# ペレットストーブ「DK-15」のご案内

2015/11/28  
(株)さいかい産業

- 「DK-12」の構成部品等変更に伴い、機器名称を「DK-15」へ変更いたします。

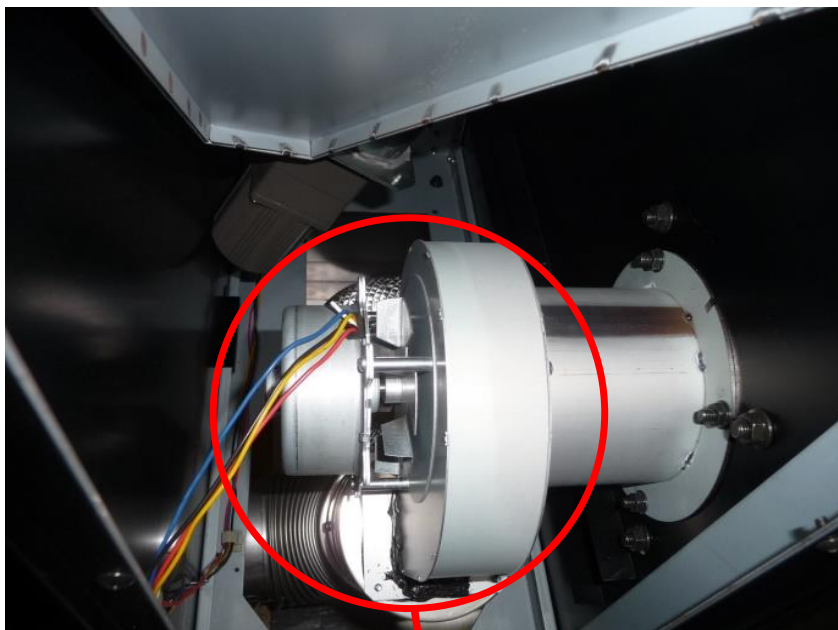
燃焼ファンをなくし、それに伴い、消費電力が小さくなりました。

給気ダンパーを追加し、給気の調整が可能となりました。

- 燃焼ファン廃止 . . . 排気ファンのみでの燃焼となります。  
排気ファンの能力調整により、不要といたしました。  
※燃焼スイッチも合わせて廃止となります。
- 排気ファン . . . DCファンへ変更  
燃焼ファン廃止による送風量調整を行うため、  
ファンを変更いたしました。

排気ファン

- 給気量調整ダンパー . . . ペレット燃焼空気量調整用として追加いたします。  
ダイヤル調整など燃焼状態に応じて、  
給気量の調整が可能となります。

給気量調整ダンパー
